ENQUETE PUBLIQUE

Plan Local d'Urbanisme
de CAPENS

1^{ère} Modification et Révision simplifiée

Le commissaire enquêteur :
Thierry Phulpin

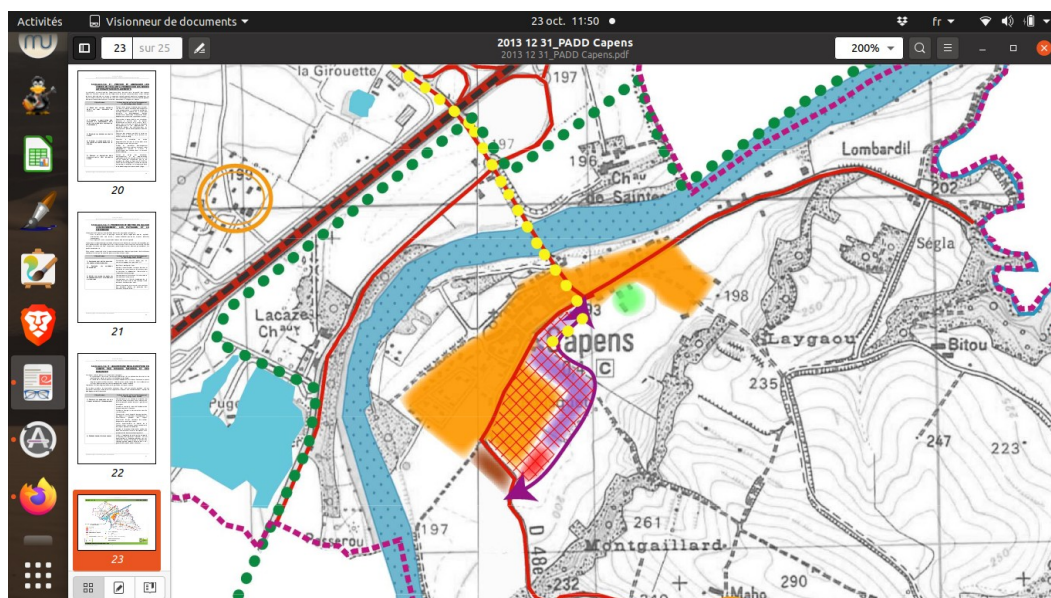
La volonté de la mairie de pouvoir construire des nouveaux logements est affichée dès le PLU. La zone AU0 de Montgaillard dont l'aménagement avait été confiée à un promoteur et qui consistait en la réalisation d'un lotissement assez dense n'a pas abouti. Les terrains ont été repris par une autre société qui propose des habitations avec davantage d'espace, (puisqu'à la zone AU0 initiale (AU2) s'est ajouté une zone de taille équivalente (AU1). **Il y a certes une consommation d'espace plus importante, mais je trouve justifié d'avoir une offre d'habitations avec un peu plus de jardin (en moyenne les lots font environ 500 m²).**

Avec 26 habitations sur 2,09 ha la densité sur cette zone est de 12,8 logements/ha. Cette densité est dans la fourchette de ce qui est demandé par le SCOT et qui figure au PADD.

Cela est d'autant plus vrai, que les préconisations concernent l'ensemble de la commune et il faut considérer l'ensemble des constructions réalisées depuis la mise en œuvre du PLU, soit $26 + 21 = 47$ lgts sur $2,09 + 1,2$ ha = 3,3, soit 14,1 lgts/ha).

Ce qui est prévu dans l'OAP et précisé dans le règlement graphique pour l'ER n°5 est figuré ici.

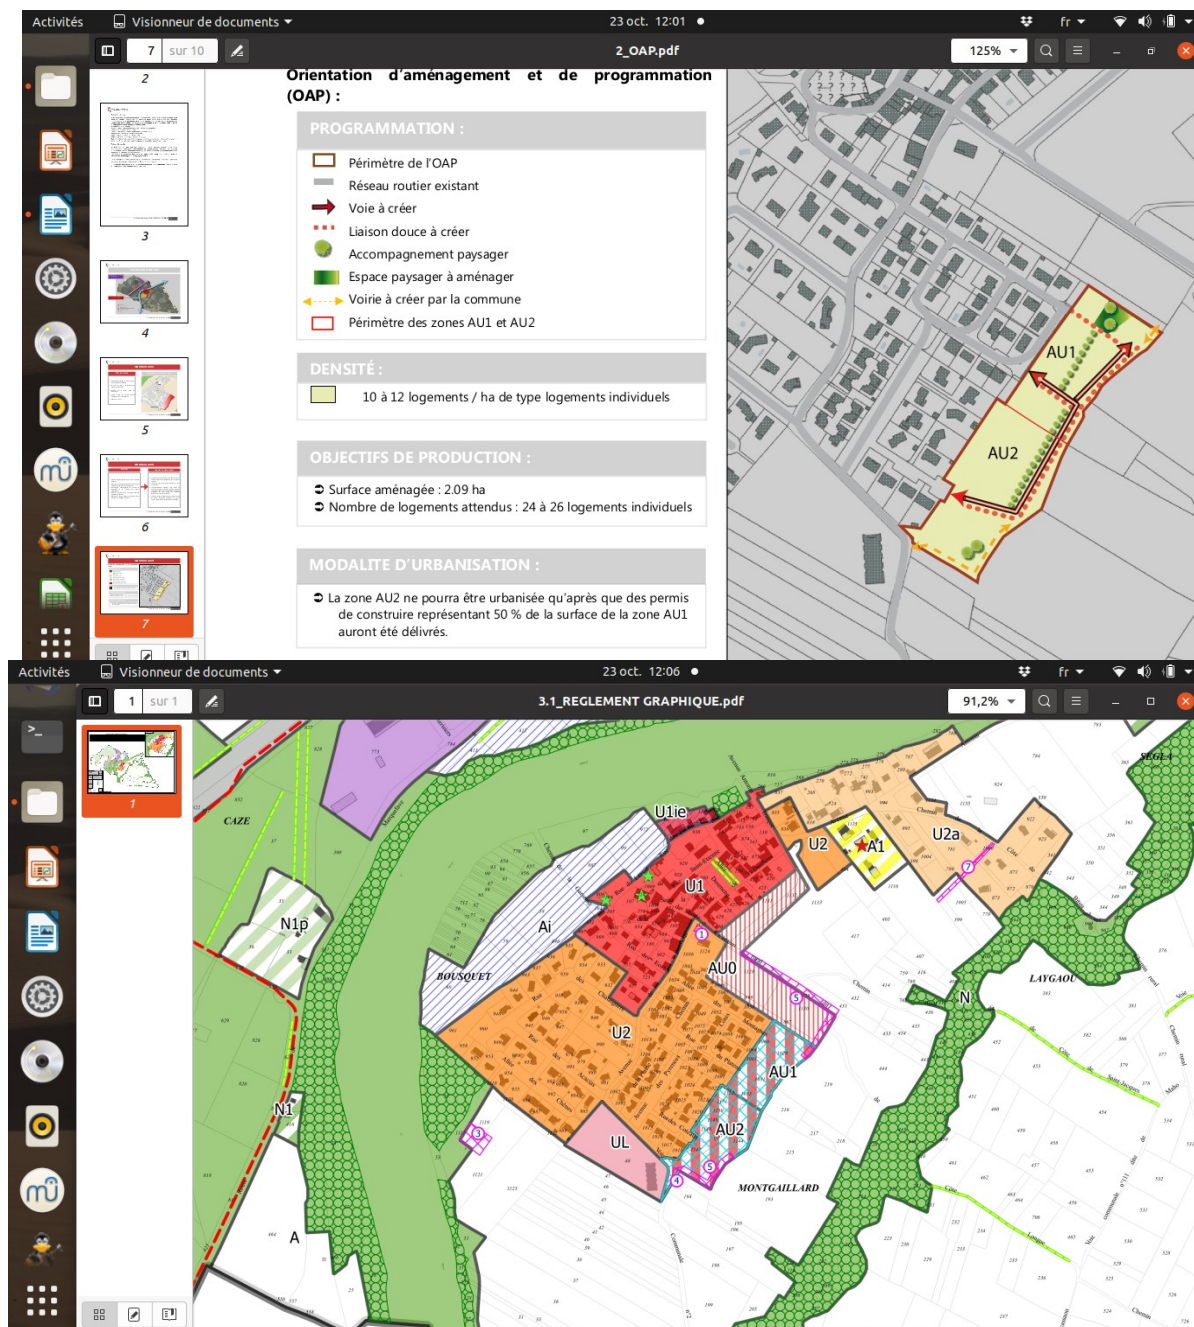
La voie prévue à long terme dans le PADD est modifiée au profit d'une voie qui borde le lotissement réalisé en AU1 et AU2, puis AU0.

Par ailleurs, je ne retiens pas l'argument de la DDT qu'il y a une modification du PADD et notamment du graphique. Ce dernier est d'ailleurs plus un schéma et il peut être aménagé sans contradiction avec le projet du PADD. Ce qui est prévu est bien une voie qui permet un délestage du centre ville et non une voie de contournement.

mairie a répondu favorablement. Limiter le nombre de places de stationnement sur cette voie (comme demandé par les Parcs Aménageur) est aussi une mesure de sécurité. Des dispositions sont à prendre pour le vitesse soit très limitée sur cette voie (zone 30, ralentisseurs, voire voie à sens unique...). Je suis donc favorable à la modification de l'emplacement de l'ER5, avec ces conditions.
